ZMĚNOVÝ LIST				039.9
Přeložka areálového osvětlení				
Stavba:	„Zakázka č. ZD/18/422 Rekonstrukce a přístavba gastro provozu pavilonu L Oblastní nemocnice Náchod – stavební práce“			
Objekt:	Pavilon L, SO 01, Elektroinstalace - silnoproud			
Předkládá:	Průmstav Náchod s.r.o.	Datum:	01.08.2024	
Odesláno / předáno		Přílohy / počet listů		
poštou	☐	1) Položkový rozpočet změny	1	listů
e-mailem	☒	2) Projektové podklady	0	listů, výkresů
osobně	☒	3) Fotodokumentace	0	listů
1 Technický popis změny:

Stavba:	„Zakázka č. ZD/18/422 Rekonstrukce a přístavba gastro provozu pavilonu L Oblastní nemocnice Náchod – stavební práce“		
Objekt:	Pavilon L, SO 01		
Předkládá:	Průmstav Náchod s.r.o.	Datum:	08.08.2024

„Zakázka č. ZD/18/422 Rekonstrukce a přístavba gastro provozu pavilonu L
Oblastní nemocnice Náchod – stavební práce“

ZL č.40 - Skutečný rozsah provedení opravy střechy v místě světlíku

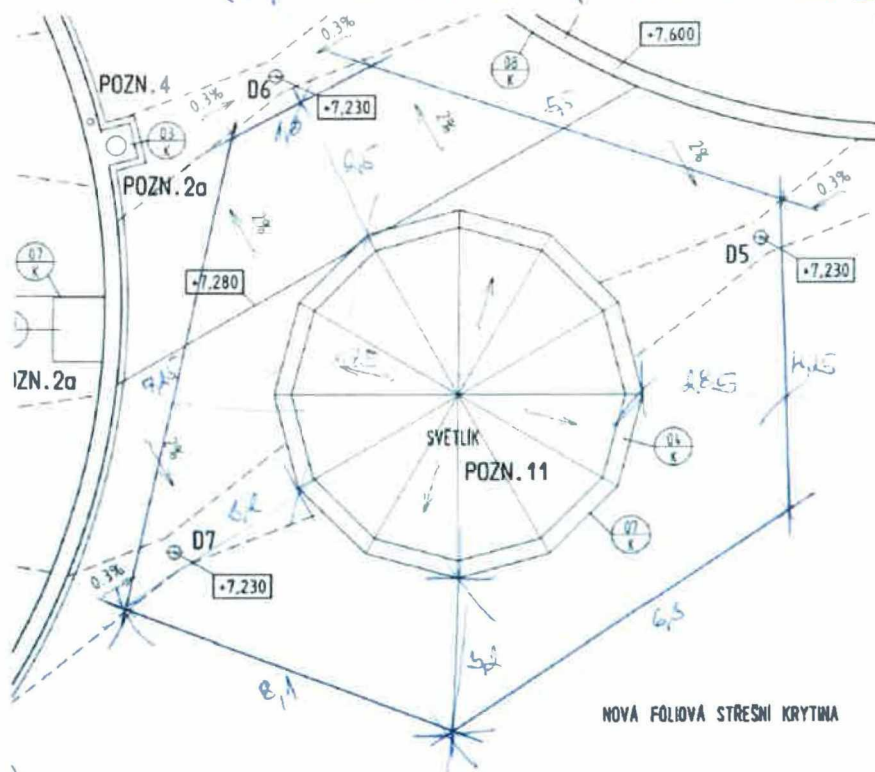
V rámci změnového listu ZL 14 uvažován výměna střešního pláště kolem světlíku v ploše 34 m2

Na základě skutečnosti byla provedena výměna střešního pláště v ploše 58,15 m2

Při provádění opravy střešního pláště - po odkrytí vrchní hydroizolace byla zjištěna větší plocha střechy nad jídelnou s nutností výměny zasažených tepelných izolací způsobené zatékáním kolem světlíku. Původní plocha určená k výměně činila 34 m2.

$$S_{\text{pl}} = 2,13 - 1,5 \times 2,13 + 5,1 \times 2,13 - 1,5 \times 2,13 = 58,15 \text{ m}^2$$

UPRNY - ODVOD KONDENZAT
OD VZT JEDNOTKY

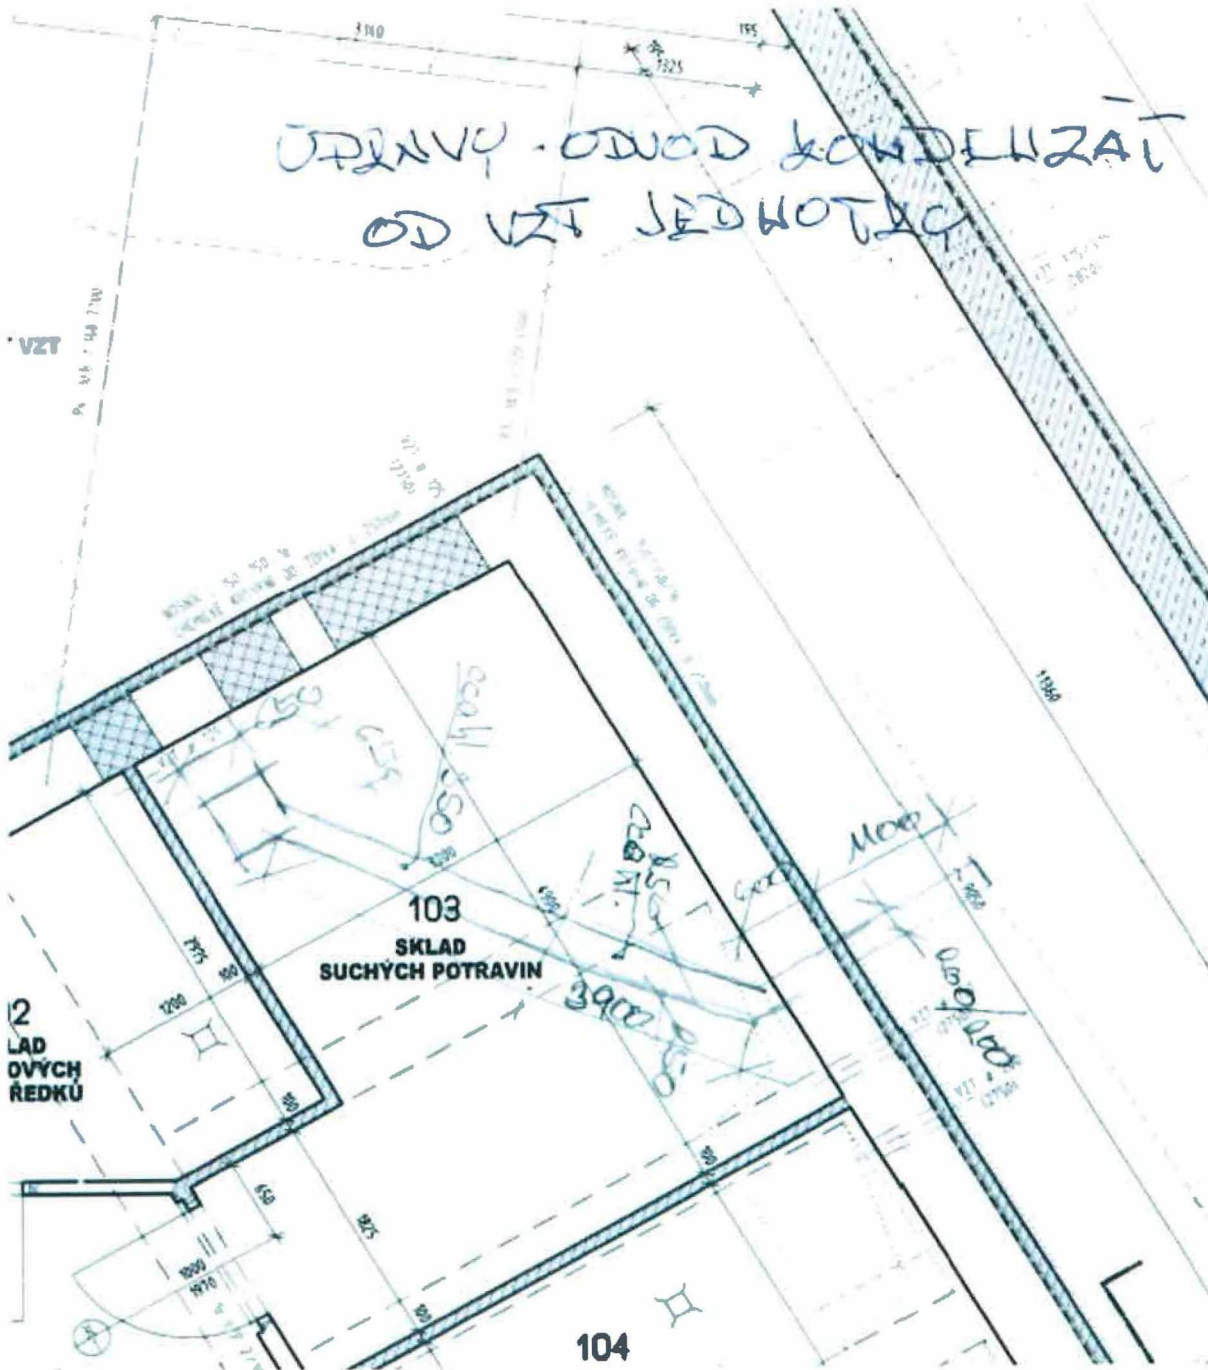
Doplnění kanalizačního odvodu do podlahy od VZT umístěné v místnosti s ozn. 105 TECHNICKÁ MÍSTNOST VZT, doplnění chybějící separační vrstvy ve 2.NP.

Předmětem změnového listu je doplnění chybějícího okanalizování VZT jednotky a dále dopočet chybějící separační vrstvy ve 2.NP do vrstev hrubých podlah skladba D, E, F, G a H
